大間原子力発電所審査資料	
資料番号	OM1-CA157-R01
提出年月日	2021年12月8日

大間原子力発電所
敷地の地質・地質構造
(コメント回答 その14)

2021年12月
電源開発株式会社

本資料では、第986回審査会合(2021年6月25日)の指摘事項について、下表のとおり回答する。

3.1.3 シームの分布・性状・変位センス

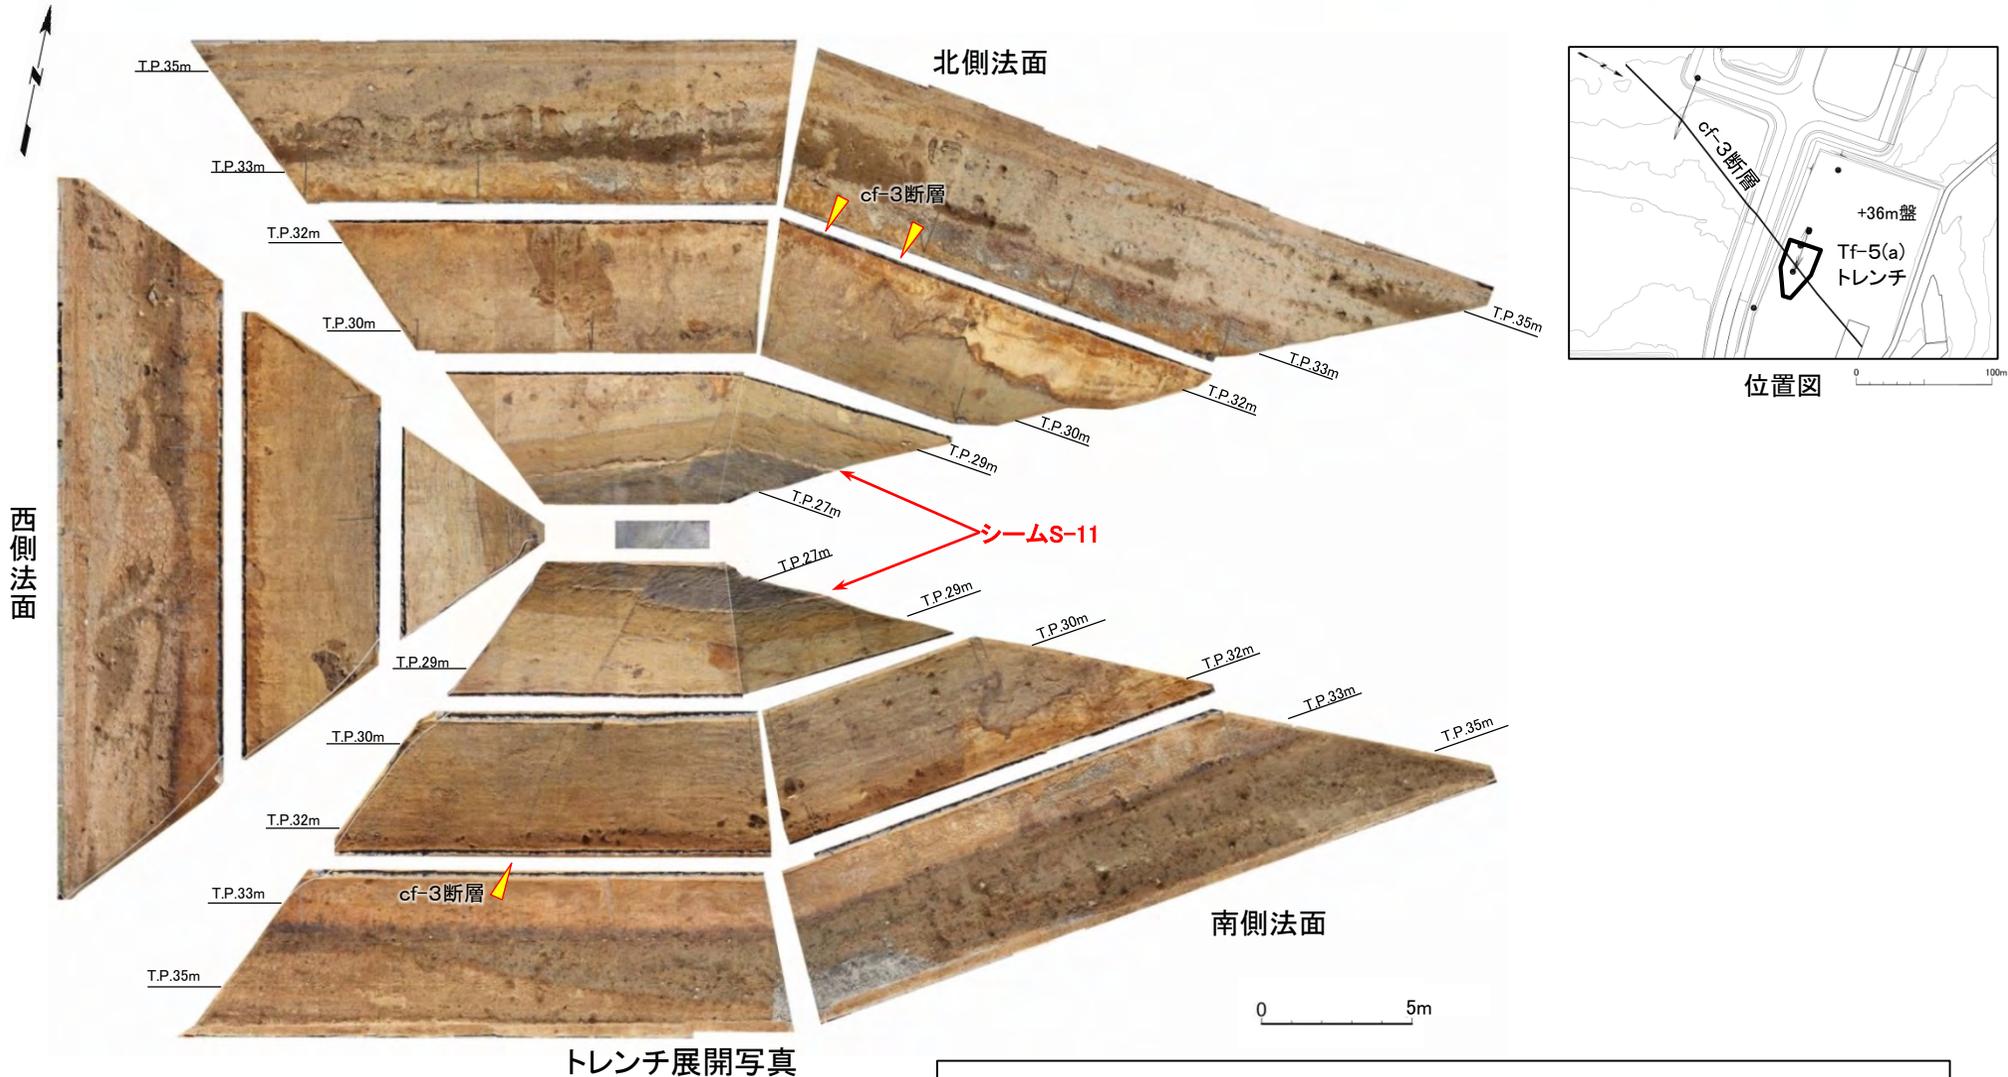
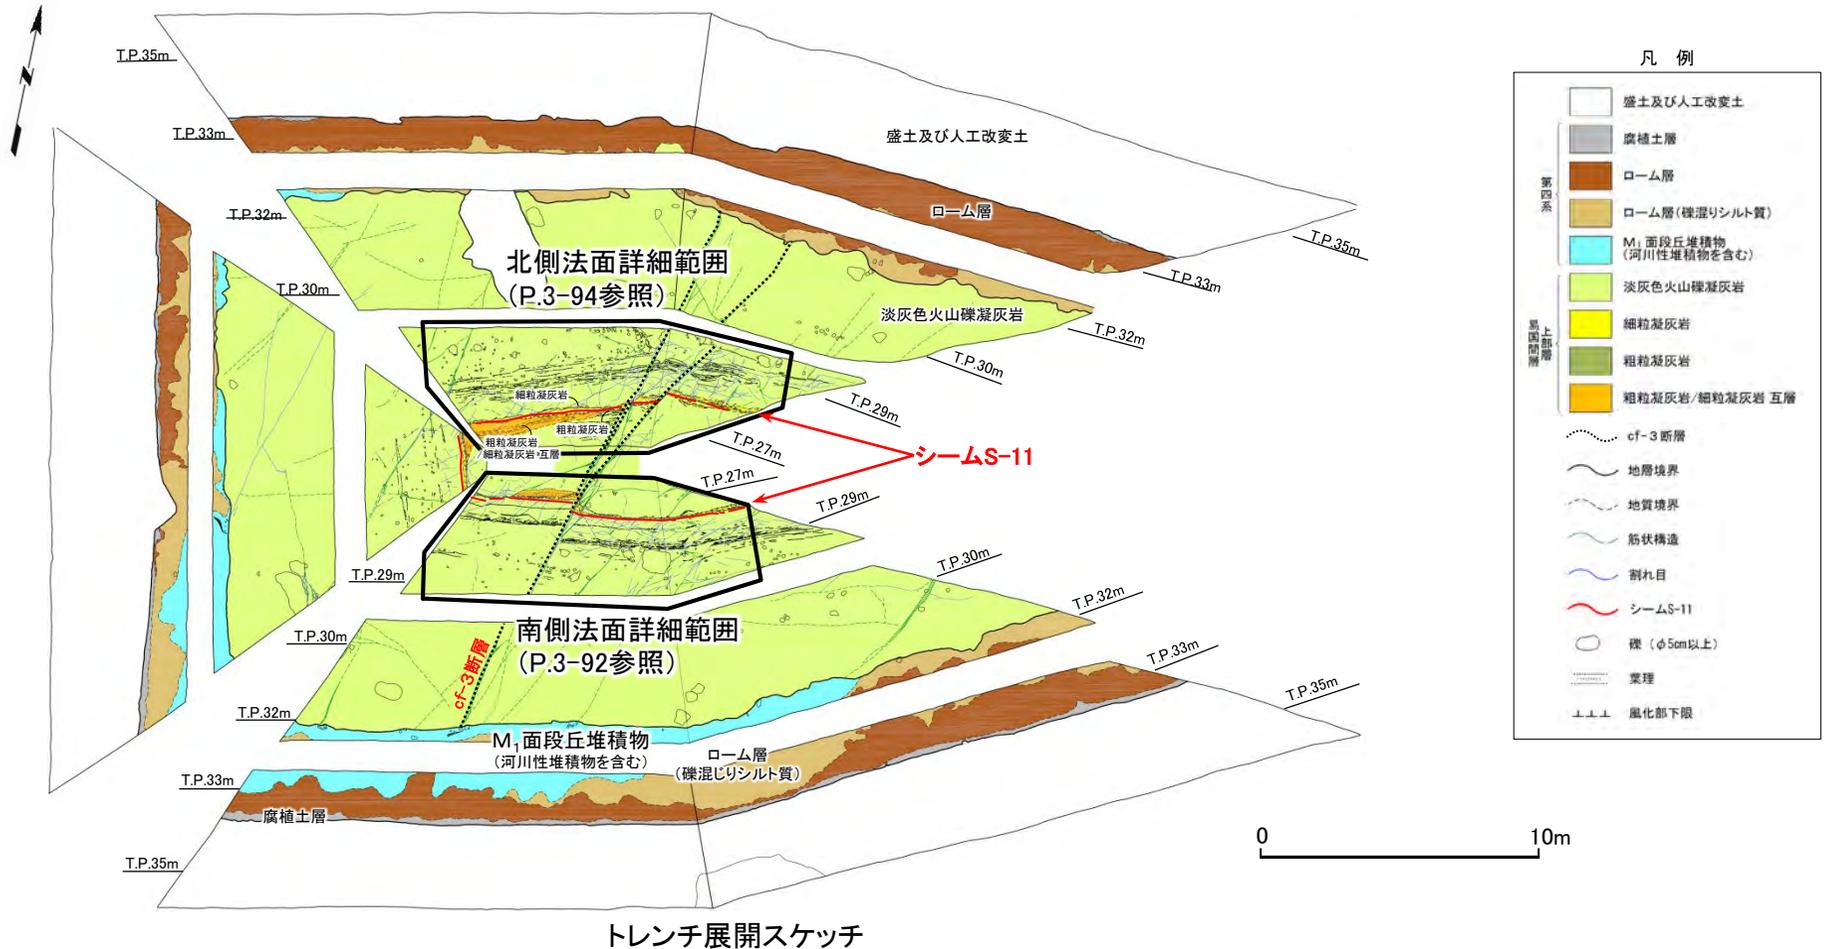
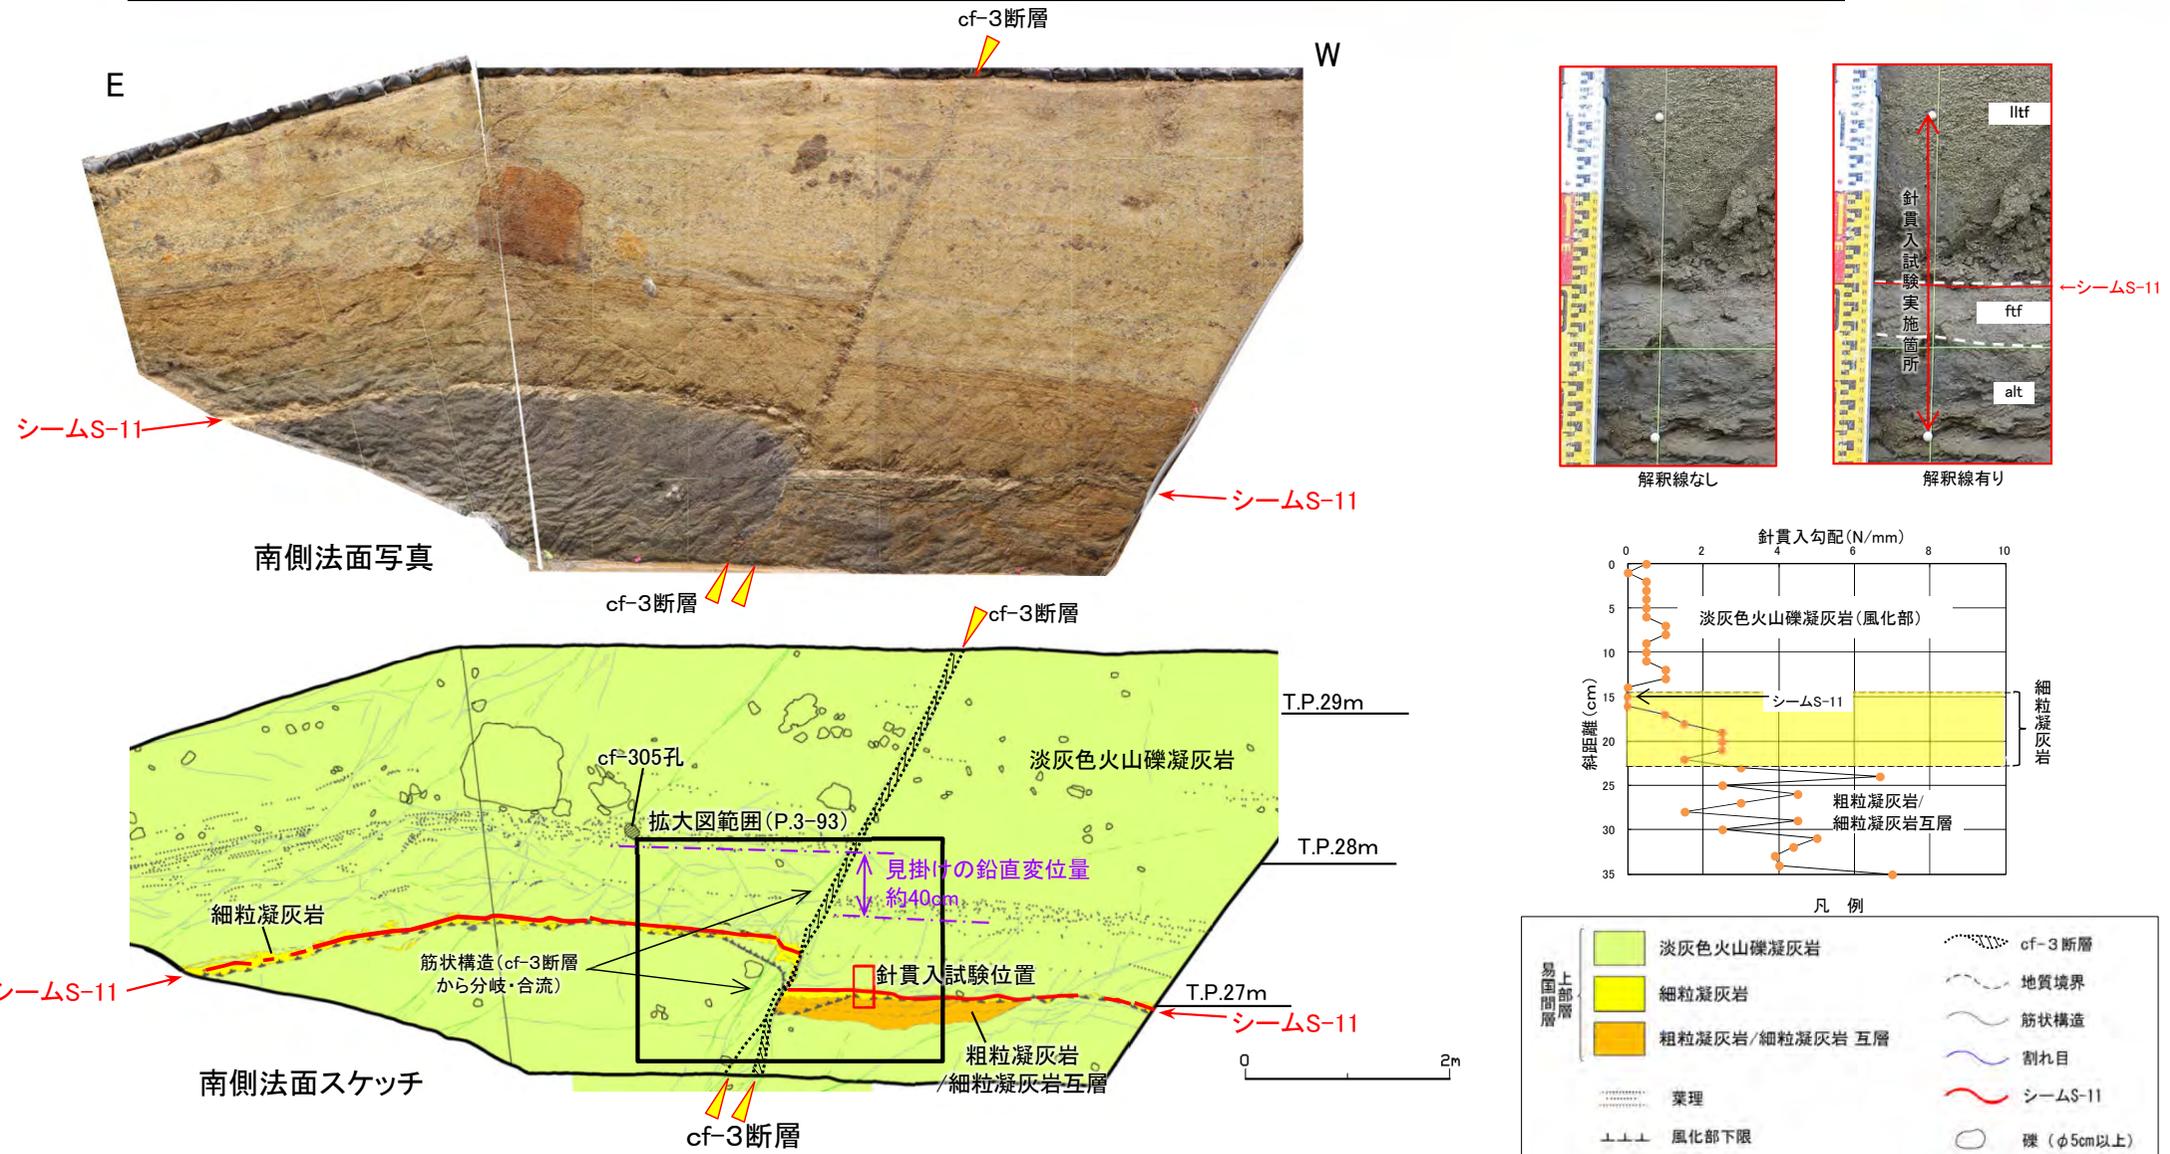
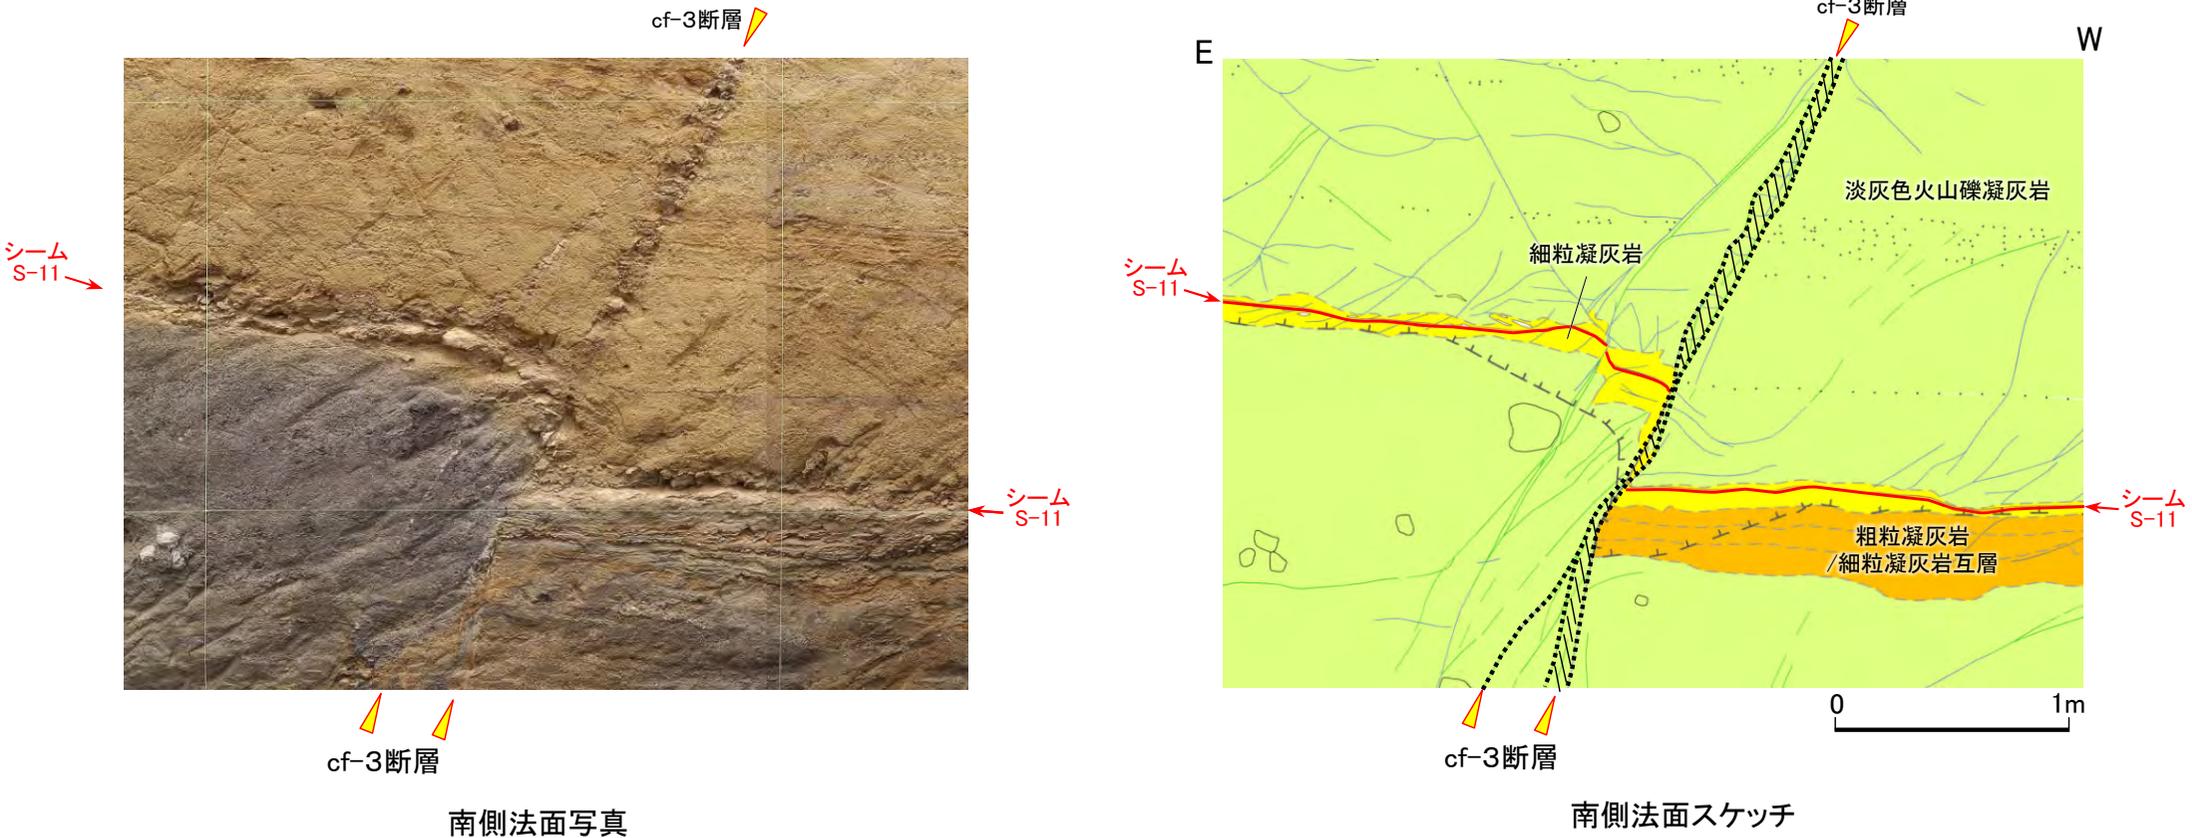
- 後期更新世に生じた変状について、変状弱面の分布、変状が形成された成因等に関するデータや論理構成を再整理し、変状弱面の分布評価範囲を説明し、検討対象シームの代表としているシームS-10の評価について理解を得たものの、シームS-11について規則的解釈別記1に照らした評価の見直し、重要な安全機能を有する施設での位置関係、変状の有無によるシームS-11付近の岩盤性状、変状の形成要因等に関する根拠データを整理した上で説明するよう指摘を受けた。

Tf-5(a)トレンチで弱風化部において、後期更新世以降の活動がないcf-3断層に切断されている。

- Tf-5(a)トレンチでは、シームS-11はT.P.28m付近に分布している。
- トレンチ法面においてcf-3断層とシームS-11との切断関係を確認した。

- Tf-5(a)トレンチでは、シームS-11はフィルム状の粘土質の薄層であり、鏡肌や条線が見られる。
- cf-3断層の断層幅は最大6cm~7cm、見掛けの鉛直変位量は約40cmで周辺岩盤より細粒で固結している。
- シームS-11で実施した針貫入試験の結果、針貫入勾配が0N/mmを示すことを確認した。

- Tf-5(a)トレンチでは、シームS-11はフィルム状の粘土質の薄層であり、鏡肌や条線が見られる。
- 南側法面で1条であったcf-3断層は、底盤付近で分岐し、北側法面では2条となる。それぞれcf-3断層①、cf-3断層②と称する。
- cf-3断層の断層幅は最大6cm、見掛けの鉛直変位量はcf-3断層①で約15cm、cf-3断層②で約20cmである。
